**Modulo per la presentazione delle osservazioni per i piani/programmi/progetti sottoposti a procedimenti di valutazione ambientale di competenza statale**

**ID: Codice procedura (ID\_VIP/ID\_MATTM): 12691**

**“Progetto di un impianto eolico denominato "Pitigliano" ubicato nei comuni di Pitigliano (GR) e Sorano (GR) costituito da 20 (venti) aerogeneratori di potenza nominale 7,0 MW per un totale di 140,0 MW con relative opere connesse ed infrastrutture indispensabili”**

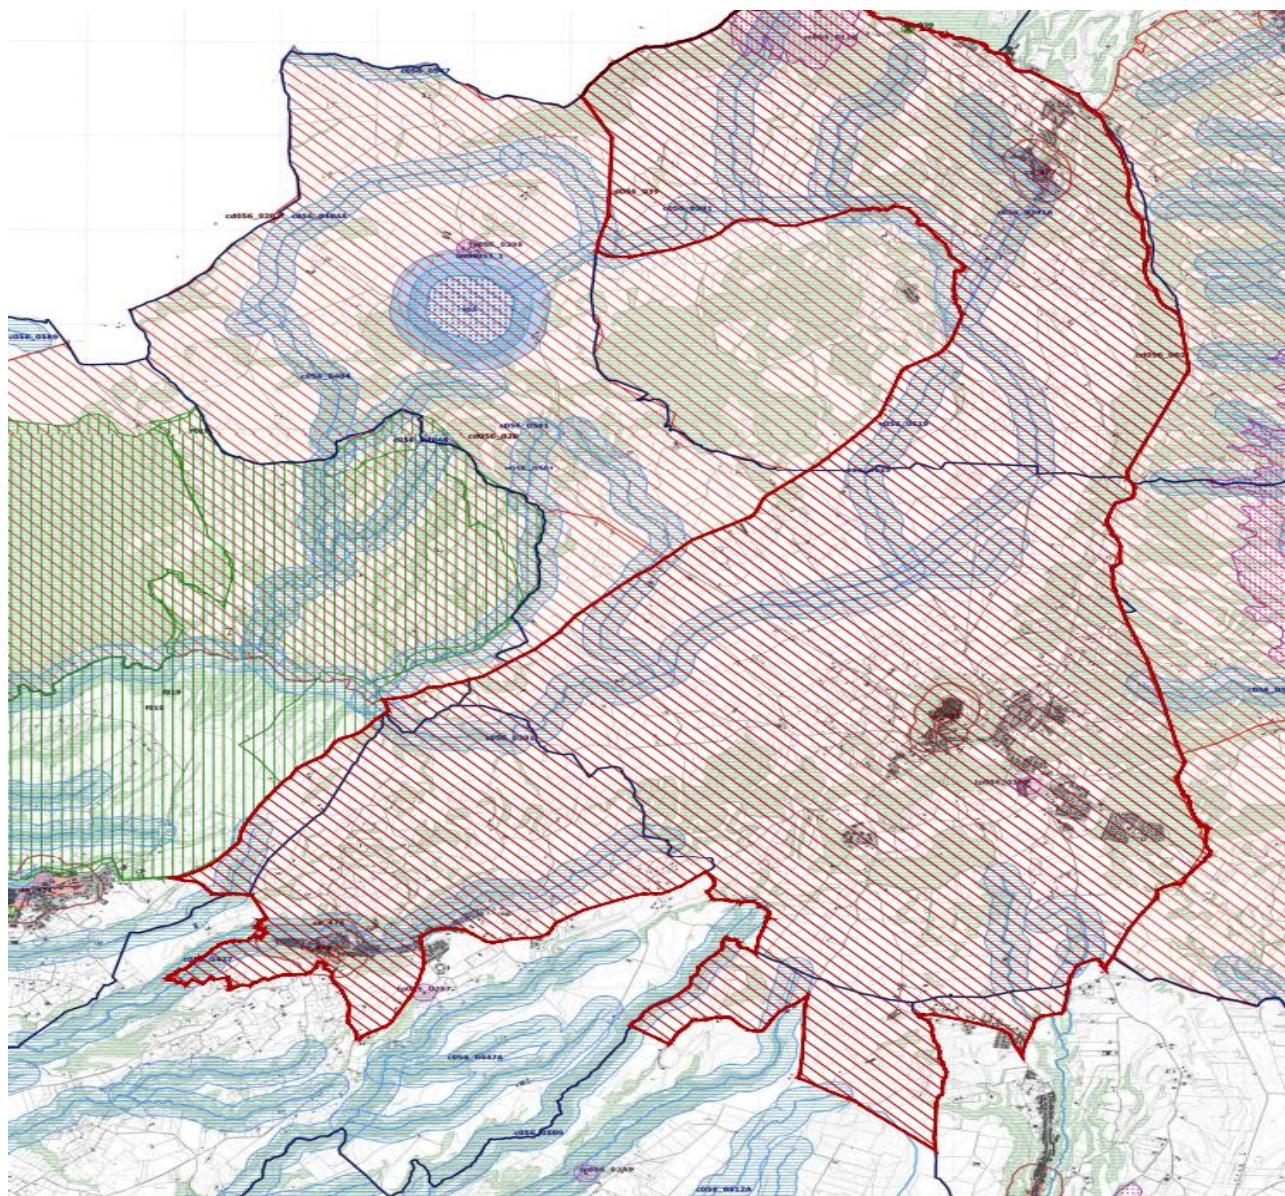
Come è illustrato nell'immagine si ribadisce che l'impianto industriale "Pitigliano" ricade completamente all'interno delle fasce di rispetto dei due vincoli di notevole

interesse pubblico e lambisce quelle di un terzo vincolo e quindi come affermato dal Consiglio di Stato nelle sentenze citate, l'impianto è insediato in area non idonea ai sensi dell'art. 20 comma 8 lettera c quater del D.Lgs. n. 199/2021 e ss.mm.ii al contrario di quanto sostiene la proponente.

**Immagine 3. Cumulo di una parte di impianti eolici, fotovoltaici e geotermici industriali in progettazione ed esistenti intorno all’eolico industriale “Pitigliano”.**

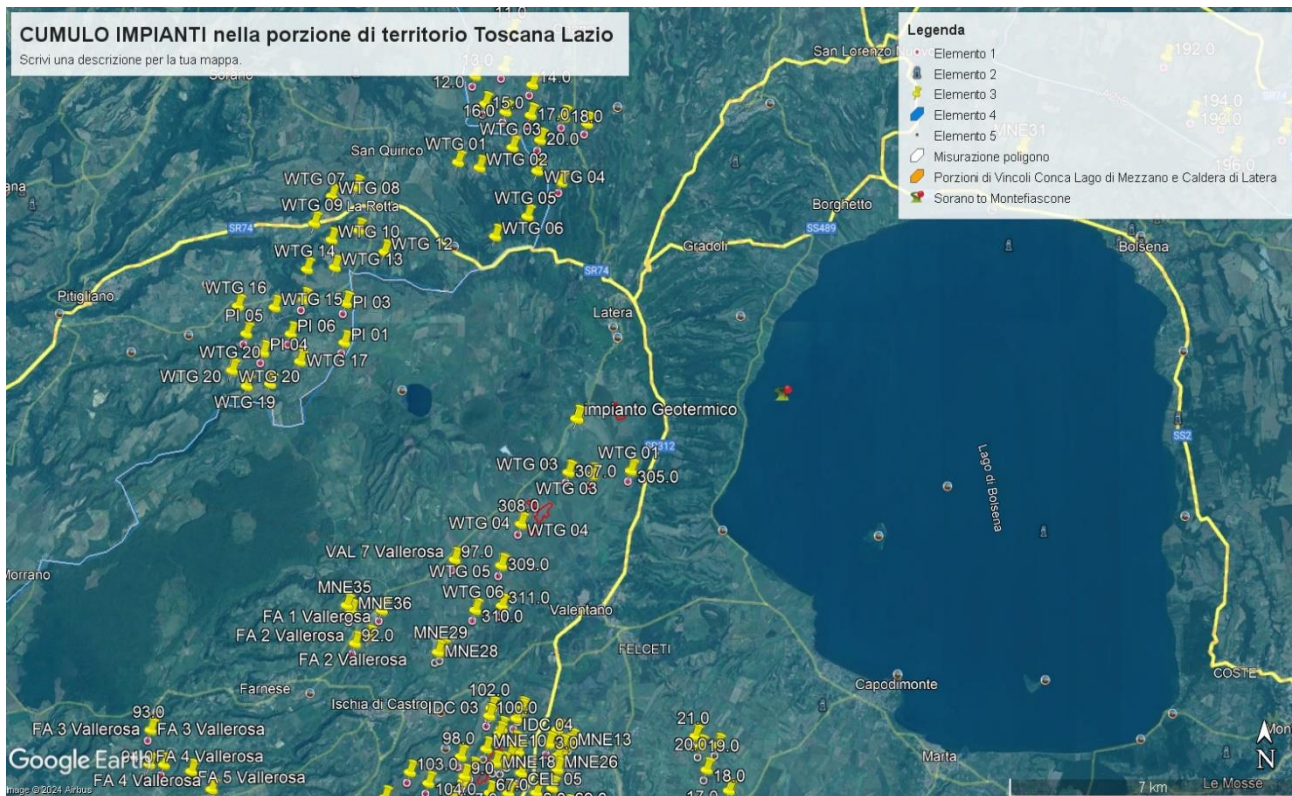
Beni Culturali “*Ambito paesaggistico, geologico e geomorfologico dell’orlo della caldera di Latera ...*” Non vengono nemmeno citati gli impianti eolici in progetto al MASE, il “Rempillo” (6 aerogeneratori) e un altro in verifica amministrativa di 14 aerogeneratori e 72, 6 MW. Ad oggi nei territori di Pitigliano, Sorano e in quello limitrofo potenzialmente potrebbero essere insediati 40 aerogeneratori alti 200 metri e larghi 170. Ma la proponente non cita neanche altri impianti che creerebbero il cumulo e quindi maggiore impatto. Infatti, sul territorio della “Città del Tufo” (Sorano e Pitigliano) impatterebbero anche l’impianto eolico “Montarzo” di Onano con 13 aerogeneratori con le dimensioni ricordate, l’altro eolico industriale nel territorio di Valentano con sette aerogeneratori (stesse dimensioni), gli impianti di Farnese con un minieolico di 3 Torri alte 60 metri già installate in località Poggio del Crognolo e l’impianto eolico industriale “Vallerosa” (7 aerogeneratori alti 200 metri e larghi 158 metri) in procedura VIA presso la Regione Lazio. Inoltre, altri impianti del minieolico già presenti a Valentano, Cellere e Piansano e due progetti eolici industriali con le stesse dimensioni (200 m x 170 m) nel Comune di Ischia di Castro. La valutazione del cumulo non prende neanche in considerazione gli impianti industriali di fotovoltaico e agrivoltaico in progetto a Farnese, Valentano, Ischia di Castro, Cellere. L’impianto geotermico in procedura Via al MASE, progettato nella Caldera di Latera. Quindi è stata effettuata una valutazione del potenziale impatto cumulativo non veritiera a dispetto di quanto affermato dalla proponente che sostiene di aver preso in considerazione uno spazio di 10 km intorno al suo impianto per gli impatti che si creerebbero.

Riguardo al cumulo degli impianti FER, le mappe prodotte dalla proponente riguardano, come già evidenziato, soltanto una parte molto piccola degli impianti FER dell'area intermedia e vasta e in particolare di quelli eolici che contribuiscono a creare un notevole cumulo e la saturazione del territorio tosco laziale. Riguardo al cumulo dei soli impianti eolici si riporta la mappa dell'intervisibilità degli impianti eolici elaborata dall'Associazione nazionale “Amici della Terra”.

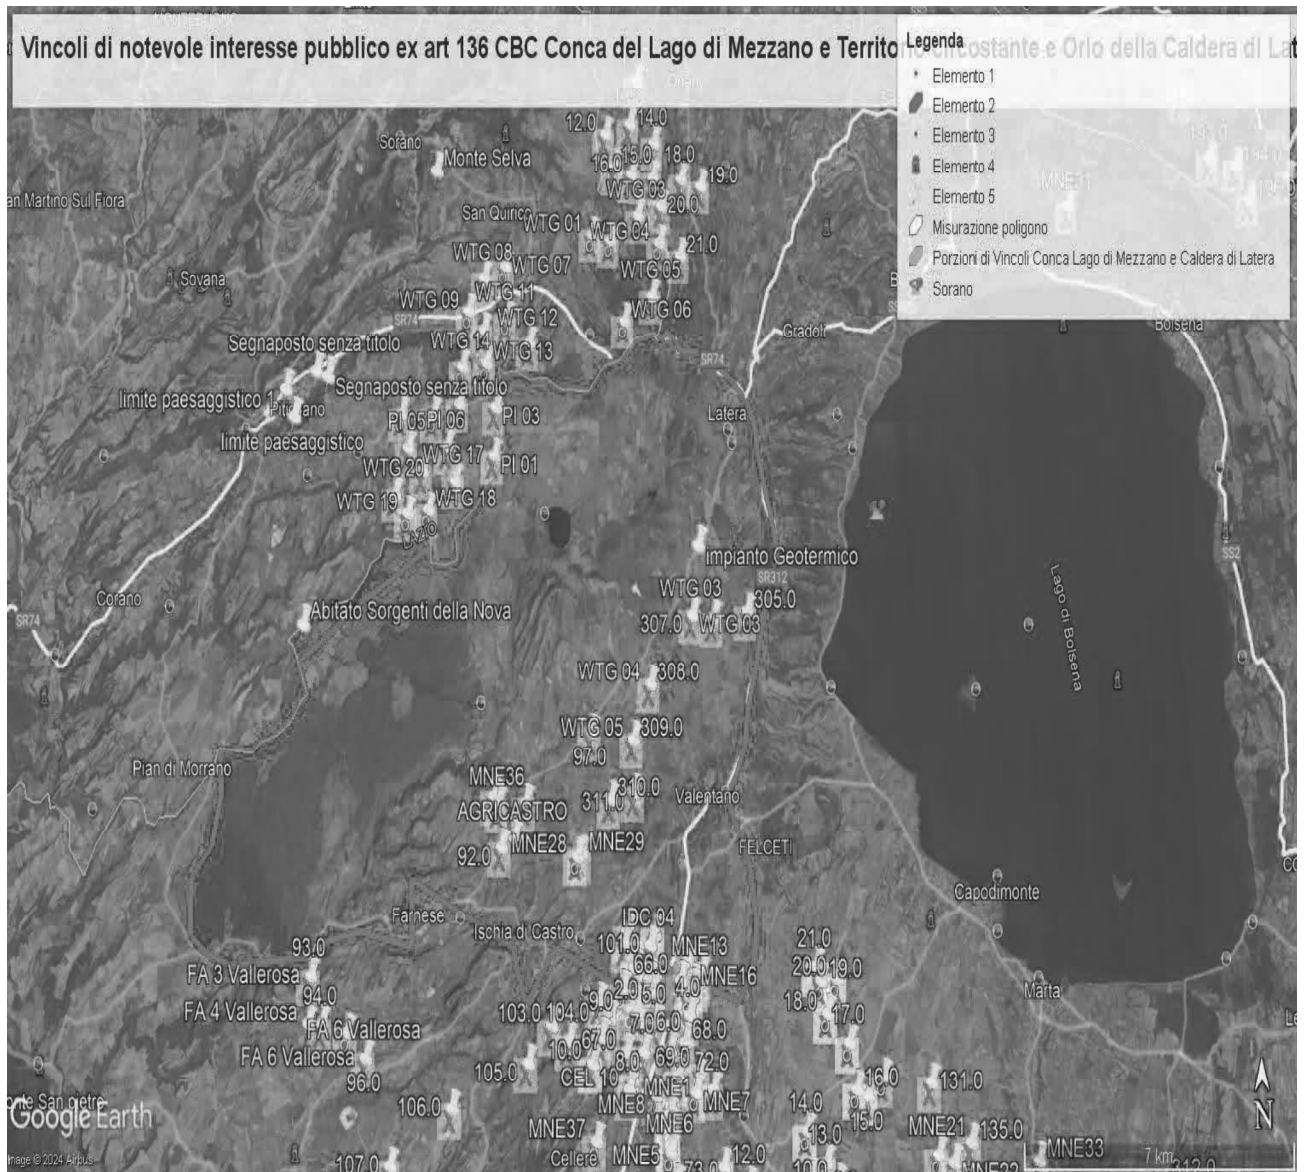
ma nelle sue immediate vicinanze ( a soli 100 metri i primi due aerogeneratori) oltre ad impattare sul territorio e sulle economie di cinque Comuni del Lazio (Farnese, Onano, Latera, Valentano, Grotte di Castro e Gradoli ) si trova nelle fasce di rispetto dei Beni di notevole interesse pubblico come si è evidenziate nelle Osservazioni precedenti e crea degli impatti negativi anche sui beni naturalistici come verrà dettagliato nell'Osservazione relativa alla Vinca. Inoltre, andrebbe a sommarsi al già enorme cumulo di impianti eolici e fotovoltaici e geotermici che creano una elevata criticità ambientale nella provincia di Viterbo e interferiscono anche con il territorio toscano come si può vedere dalle varie immagini dell'Allegato n. 1.

**IMMAGINE n. 2** Impianto eolico industriale “Pitigliano” e distanze aerogeneratori dai Vincoli della Conca del Lago di Mezzano...

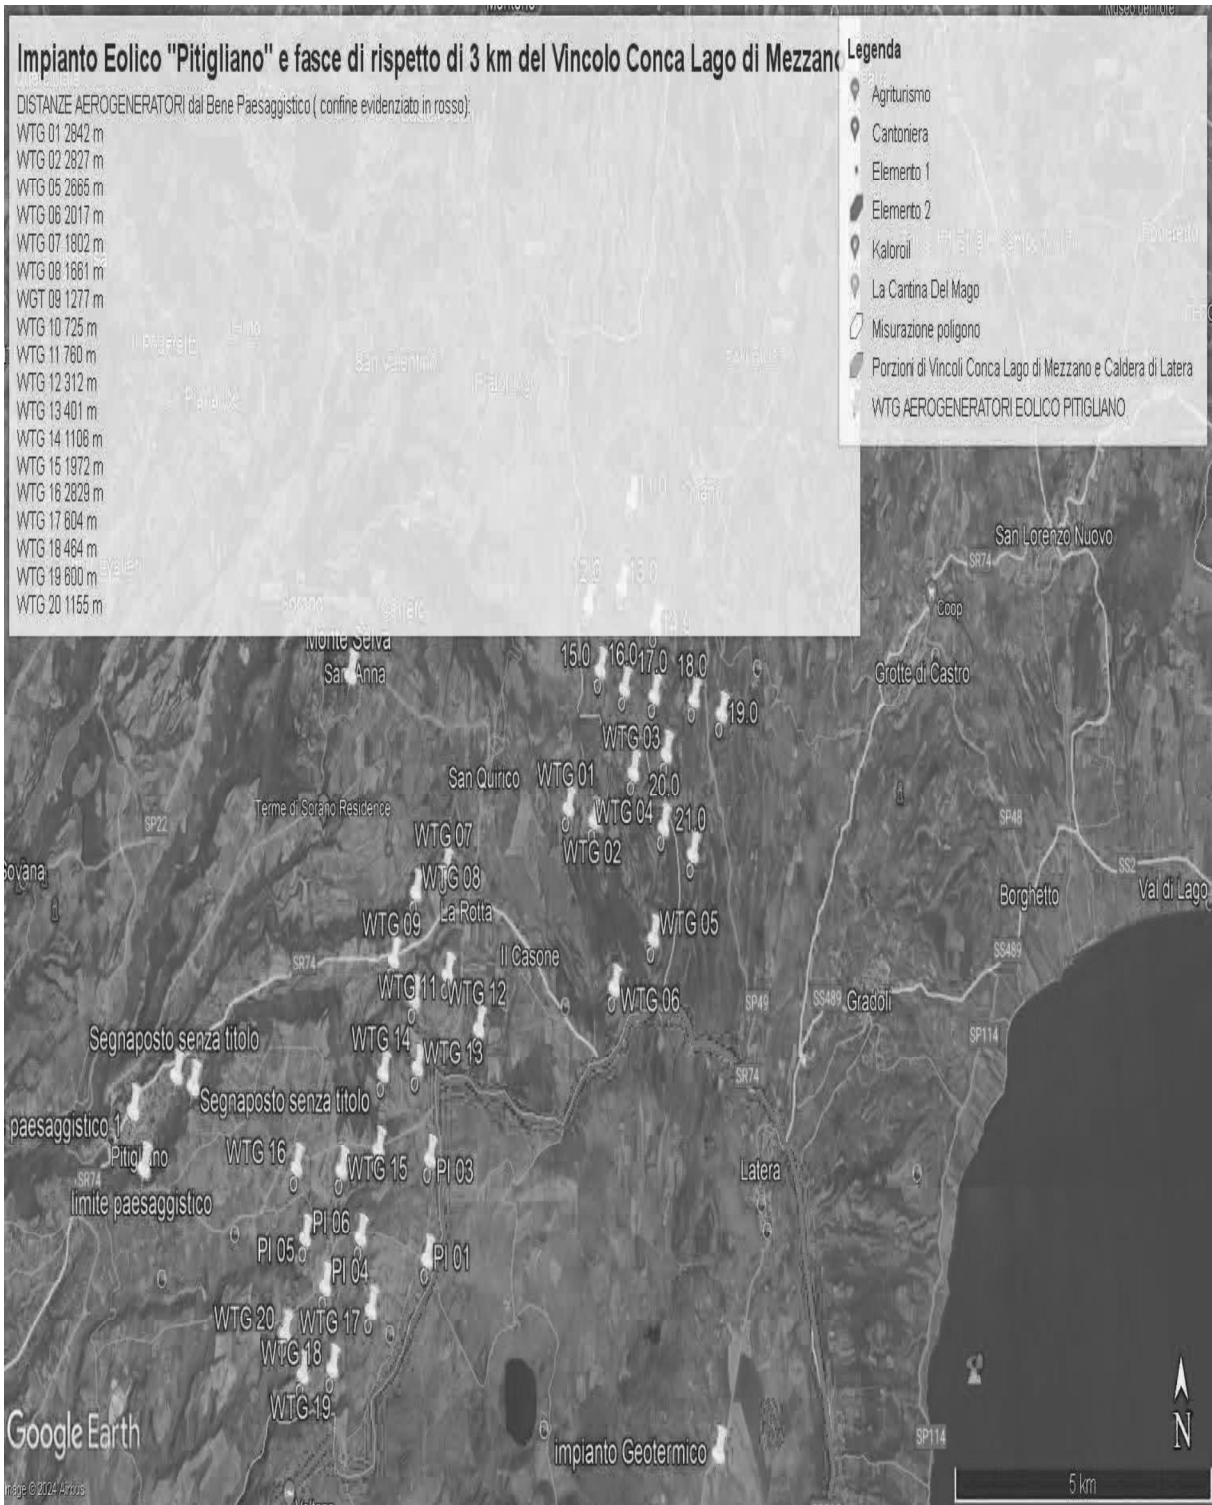
Al contrario si evidenzia che l'impianto eolico industriale citato non solo ricadrebbe con tutti e 20 gli aerogeneratori all'interno delle fasce di rispetto di 3 km di due vincoli paesaggistici di notevole interesse pubblico esistenti nella Regione Lazio e con una parte di essi nel vincolo paesaggistico del Centro abitato di Sorano ( GR) quindi in aree non idonee all'installazione di impianti di energia rinnovabile. Addirittura, alcuni aerogeneratori sarebbero ubicati a poche centinaia di metri dai perimetri dei due vincoli paesaggistici laziali ex art 136 del CBC.
